1.1 ความเป็นมาของโครงการ

โครงการโรงไฟฟ้าหินกอง (ต่อไปนี้จะเรียกว่า “โครงการ”) ของบริษัท หินกองเพาเวอร์ จำกัด (ต่อไปนี้จะเรียกว่า “บริษัท”) ตั้งอยู่ที่หมู่ที่ 5 ตำบลหินกอง อำเภอเมืองราชบุรี จังหวัดราชบุรี เป็นโรงไฟฟ้าพลังความร้อนร่วม ซึ่งใช้ก๊าซธรรมชาติเป็นเชื้อเพลิงหลักและในกรณีฉุกเฉินใช้น้ำมันดีเซลเป็นเชื้อเพลิงเสริม มีกำลังการผลิตติดตั้งสูงสุด (Installed Capacity) 1,540 เมกะวัตต์ กำลังผลิตไฟฟ้าสูงสุด (Gross capacity) 1,520 เมกะวัตต์ และกำลังผลิตสุทธิ (Net capacity) 1,400 เมกะวัตต์ ซึ่งเป็นปริมาณไฟฟ้าที่จ่ายเข้าระบบโครงข่ายของการไฟฟ้าฝ่ายผลิตแห่งประเทศไทย (กฟผ.) ตามสัญญาซื้อขายไฟฟ้า โดยบริษัทฯ ได้นำเสนอรายงานการประเมินผลกระทบสิ่งแวดล้อมโครงการโรงไฟฟ้าหินกองต่อสำนักงานนโยบายและแผนทรัพยากรธรรมชาติและสิ่งแวดล้อม (สผ.) และได้รับการพิจารณาเห็นชอบจากคณะกรรมการผู้ชำนาญการพิจารณารายงานการวิเคราะห์ผลกระทบสิ่งแวดล้อม ตามหนังสือเลขที่ ทส 1010.7/9896 ลงวันที่ 29 กรกฎาคม พ.ศ. 2563 แสดงดัง**ภาคผนวก 1-1** ต่อมาโครงการได้ขอเปลี่ยนแปลงรายละเอียดโครงการในรายงานการประเมินผลกระทบสิ่งแวดล้อม โดยมีรายละเอียดความเป็นมาของการจัดทำรายงานฯ ที่เกี่ยวข้อง 3 ครั้ง ดังนี้

สำหรับการเปลี่ยนแปลงครั้งนี้ โครงการมีความประสงค์ที่จะก่อสร้างอาคารเก็บของเสีย (Waste Storage Building) ภายในขอบเขตโครงการ พร้อมทั้งปรับปร

รูปที่ 2.4.3-2 ภาพแสดงรายละเอียดบ่อกักน้ำหล่อเย็น (CW Holding Pond) ภายหลังการเปลี่ยนแปลง

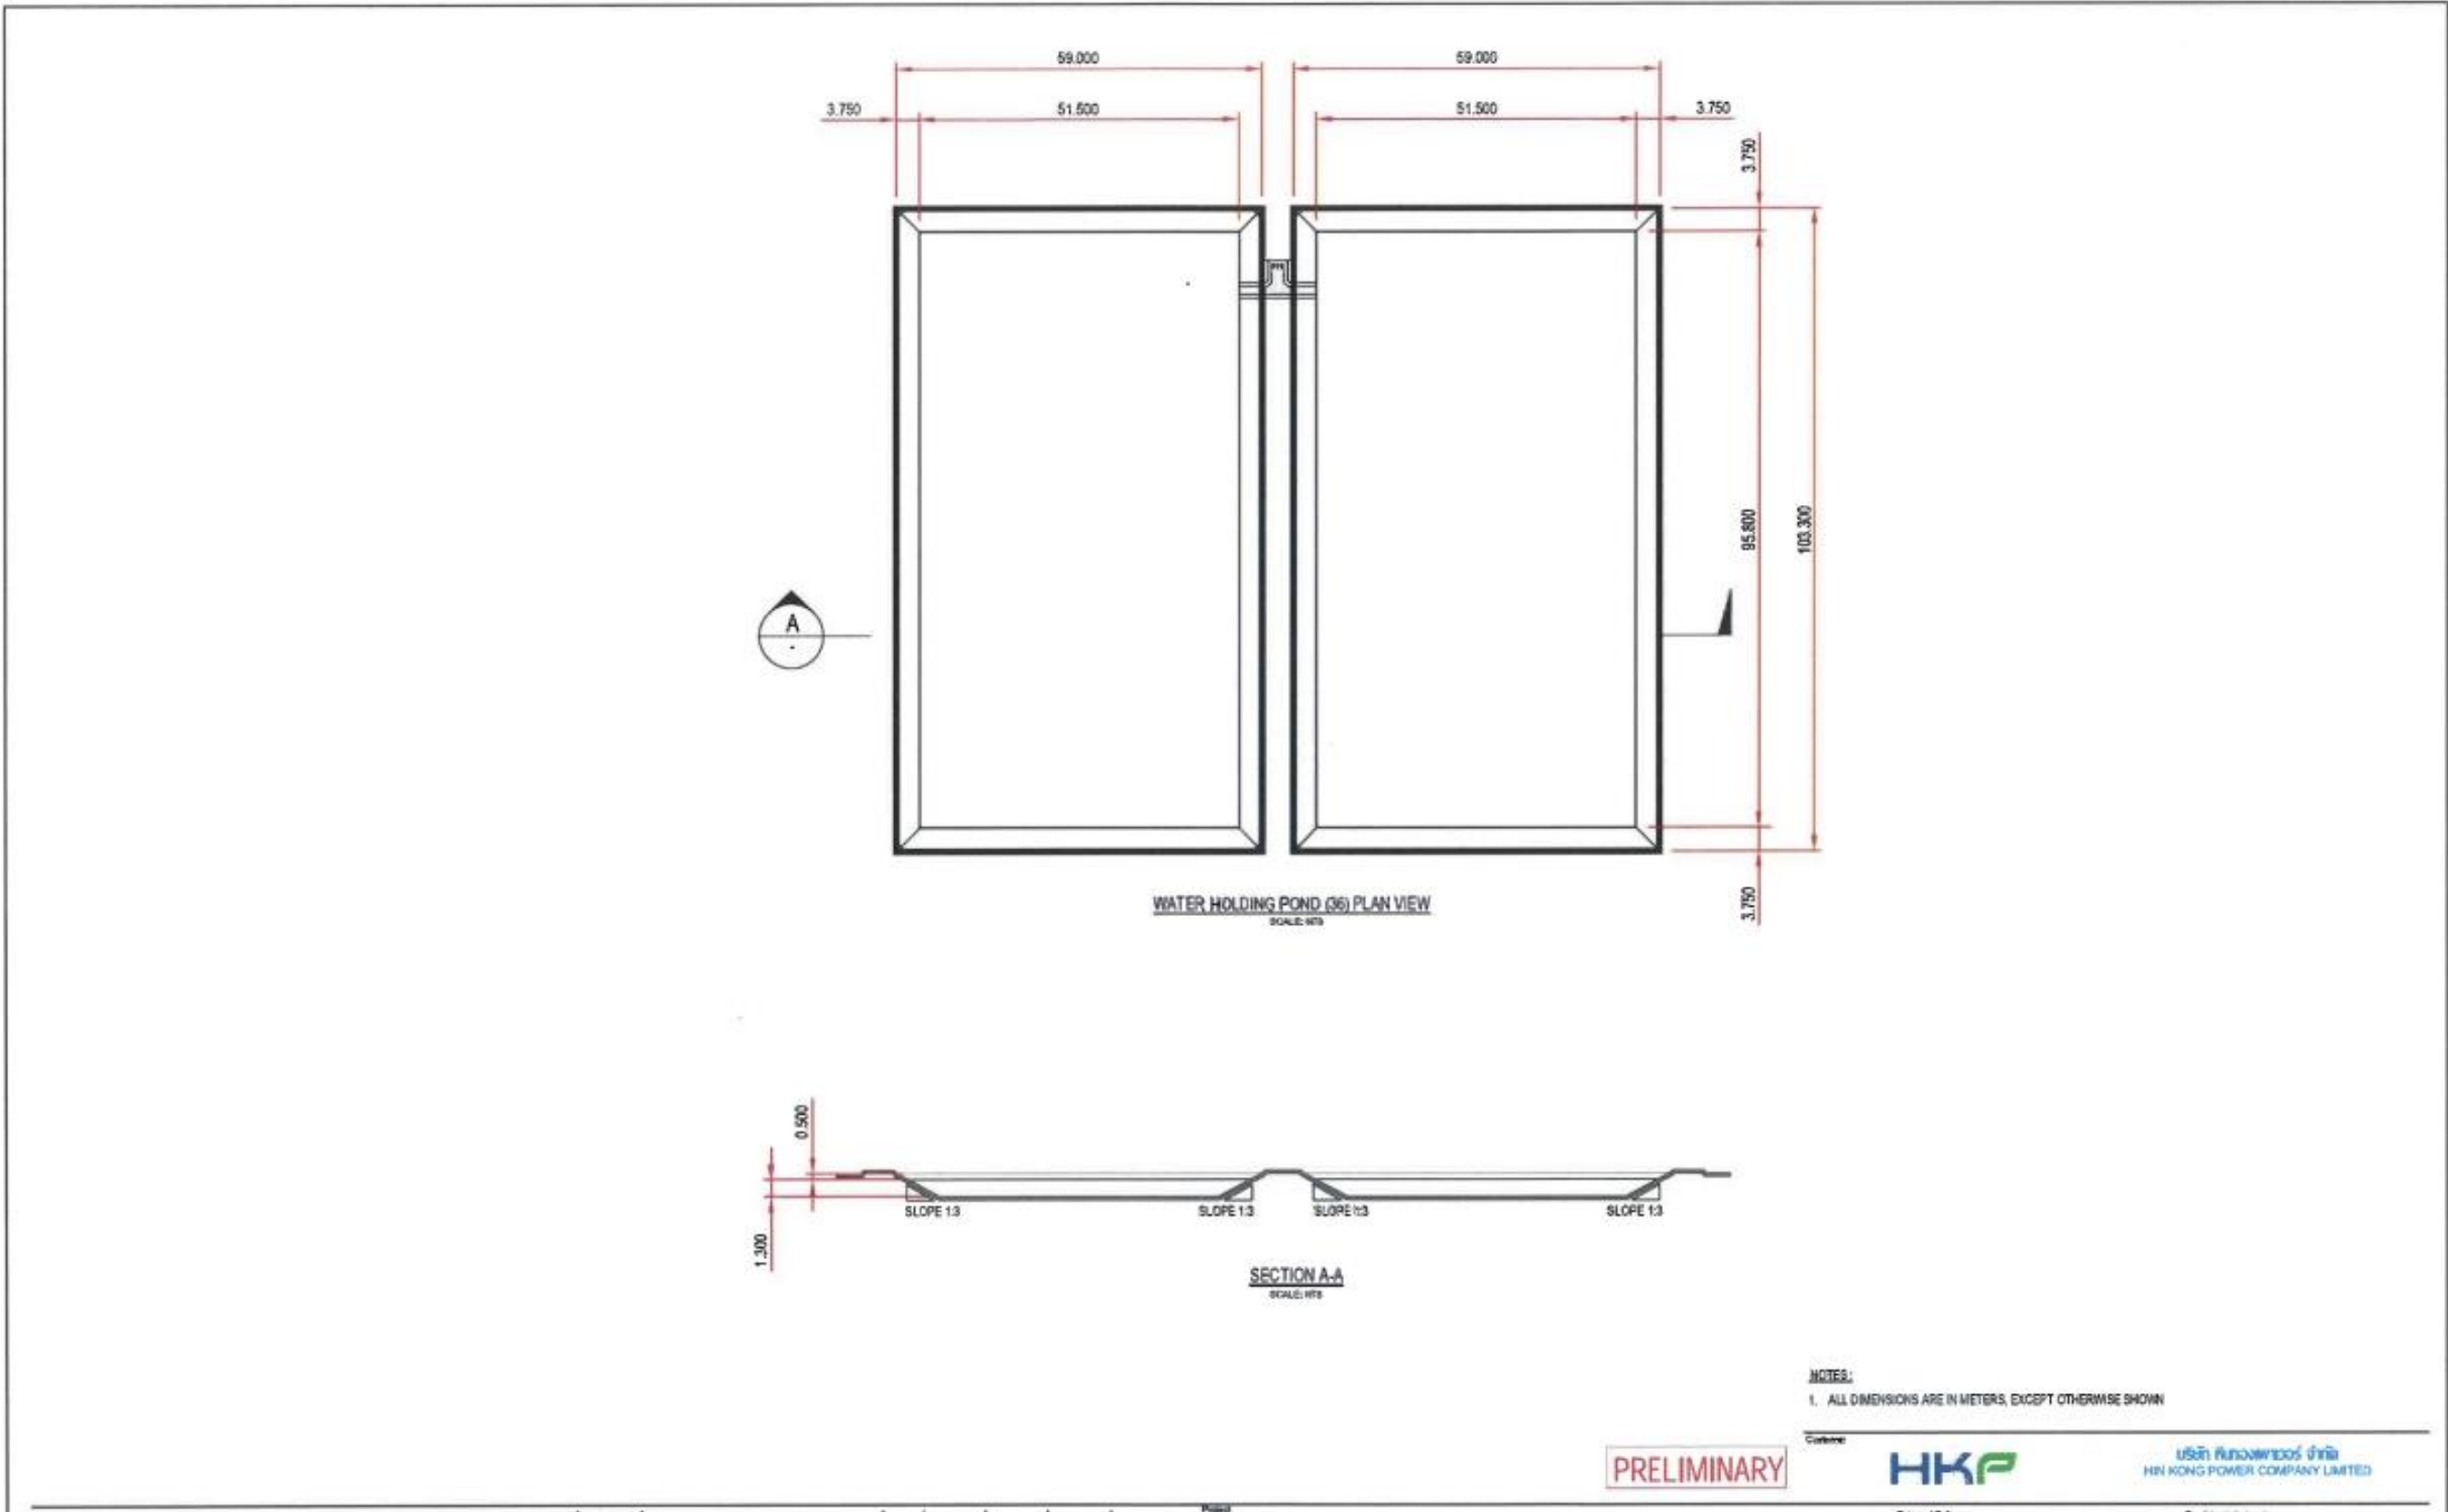
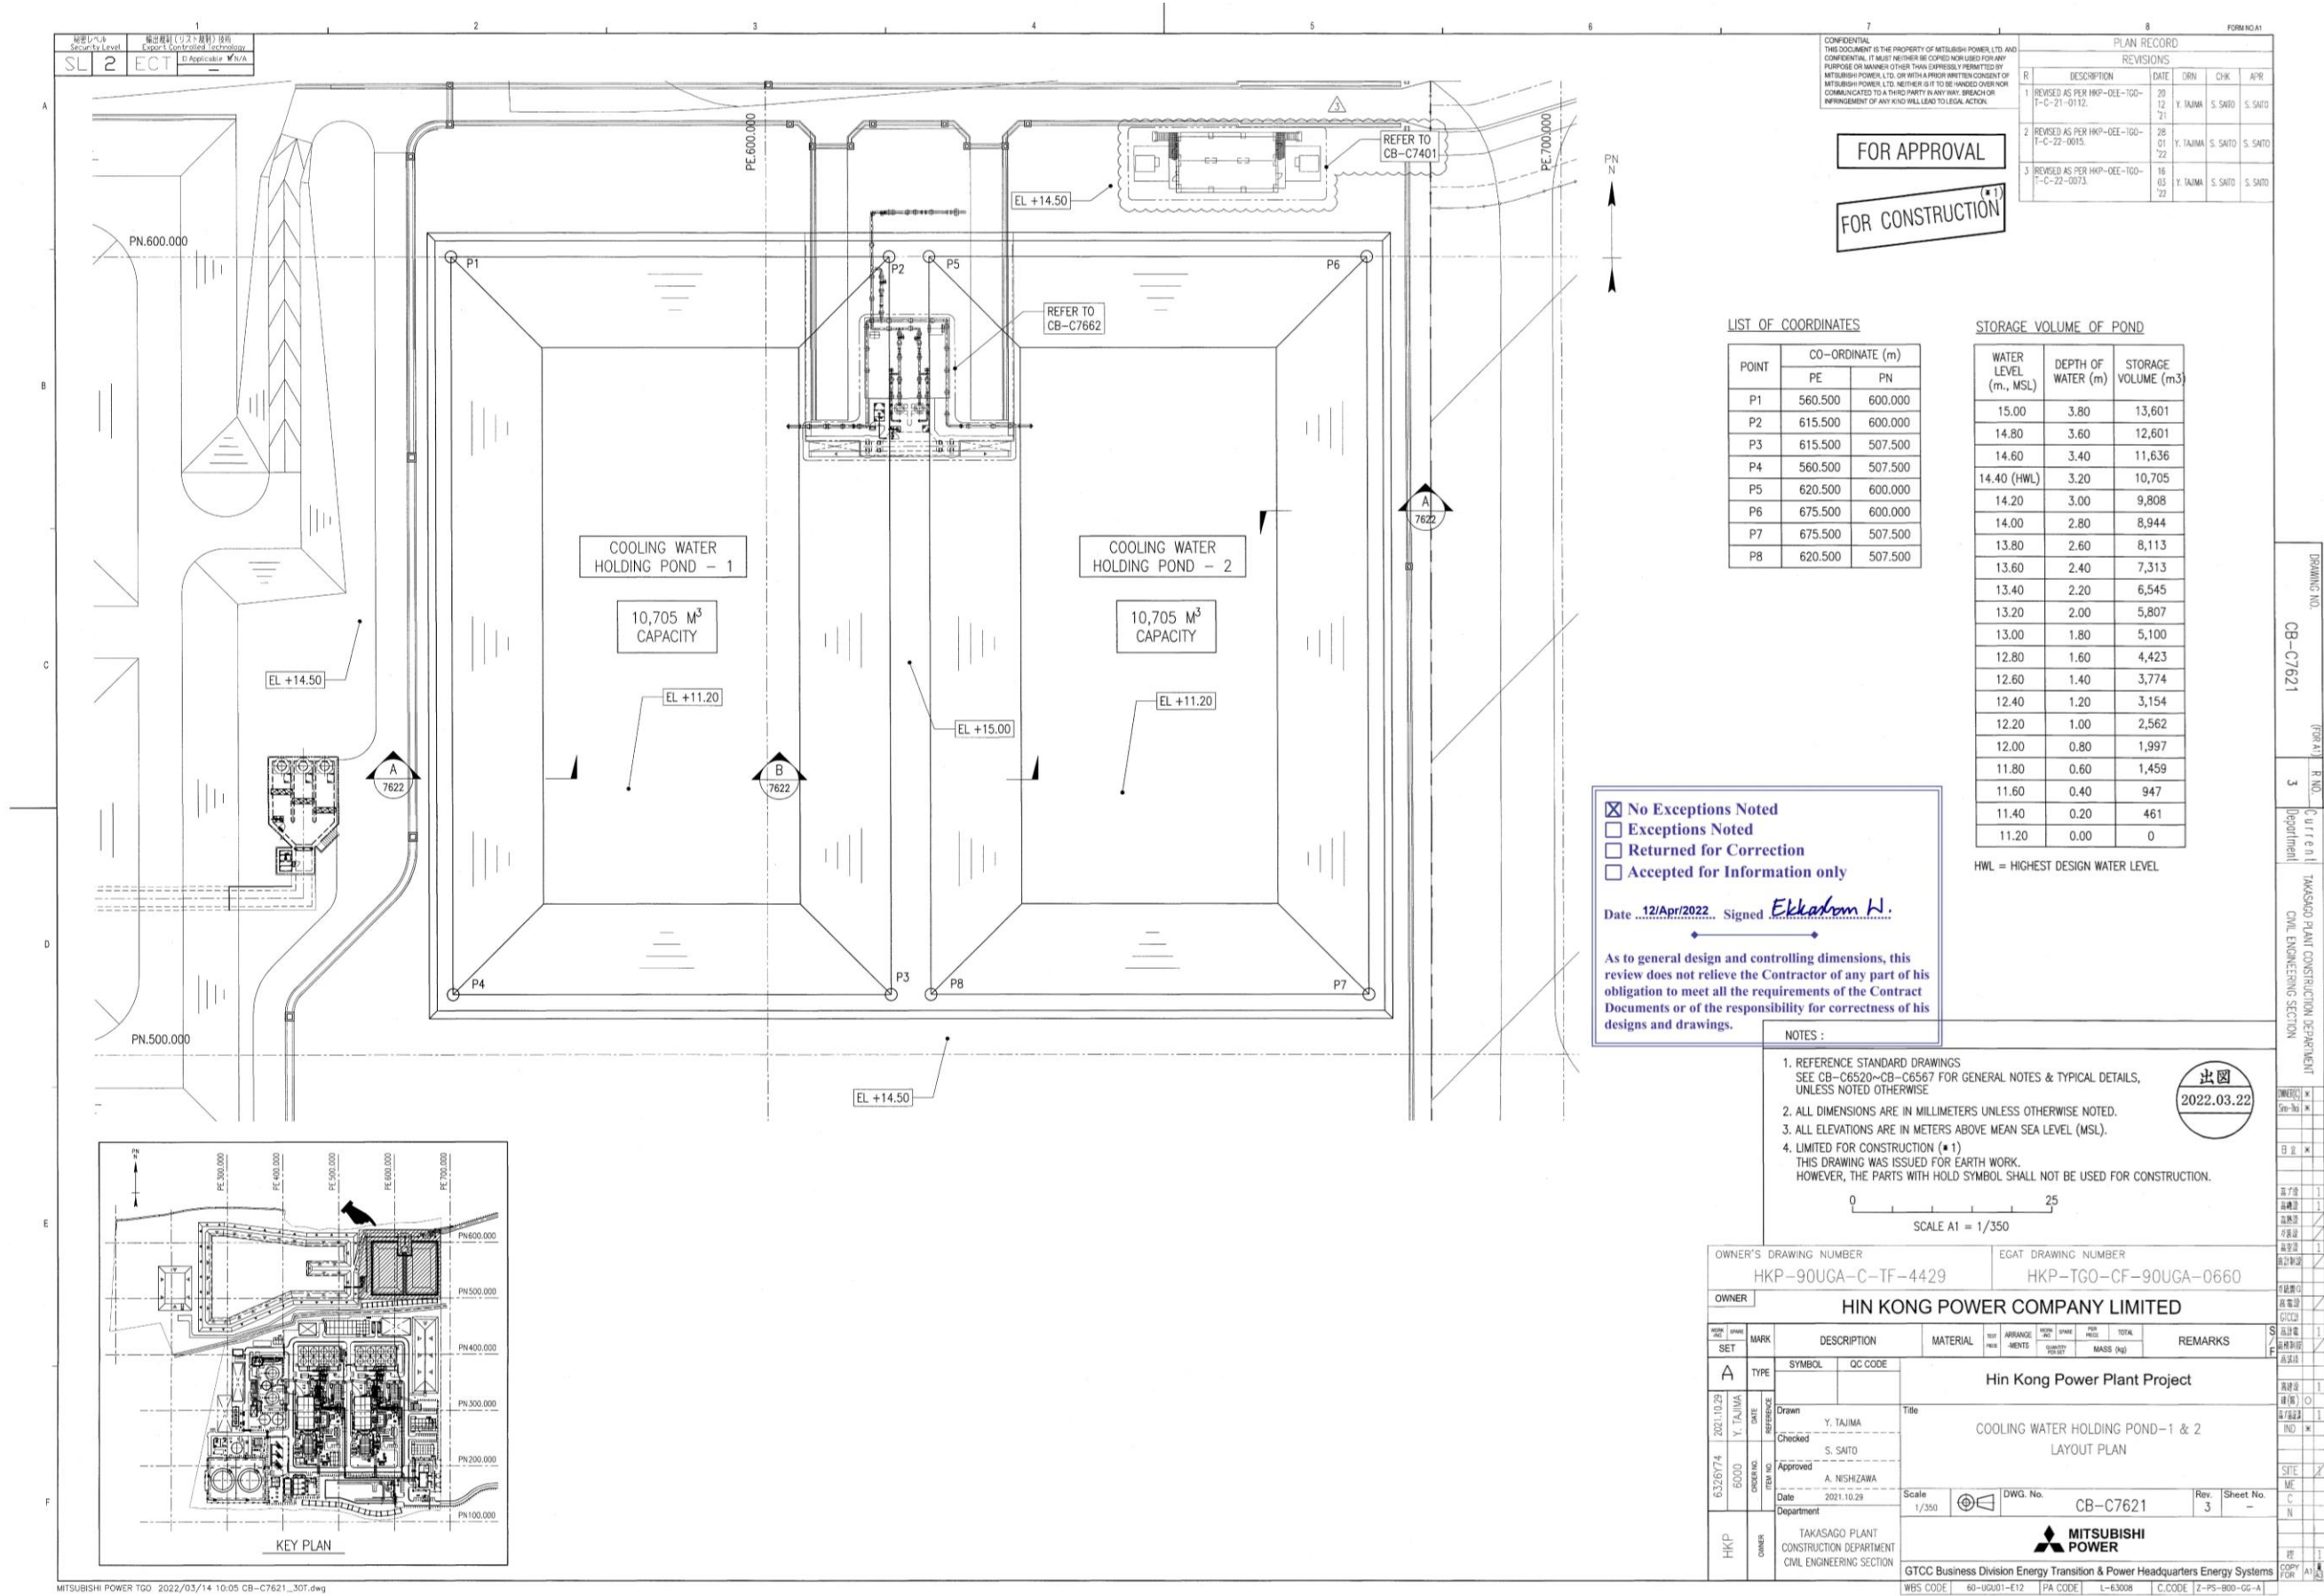
รายละเอียด	สาเหตุ	ความจุของบ่อ (ลบ.ม.)		
		ก่อน	ภายหลัง	หมายเหตุ
บ่อพักน้ำหล่อเย็น ตำแหน่งที่ 36 (CW Holding Pond No.36)	เนื่องจากการออกแบบ รายละเอียดรูปทรง (detailed geometry design) ของบ่อ พักน้ำหล่อเย็น เปลี่ยนแปลง จากรายงานเดิมเล็กน้อย	6,963	10,705	เพิ่มขึ้น 3,742

การเพิ่มเติมความจุของบ่อดังกล่าว ยังคงสามารถรองรับน้ำทิ้งได้ไม่น้อยกว่า 1 วัน อย่างไรก็ตาม โครงการยังคงบริหารจัดการน้ำทิ้ง ที่เกิดจากกิจกรรมของโครงการตามรายงานเดิมที่ได้รับความเห็นชอบแล้ว อย่างเคร่งครัดต่อไป
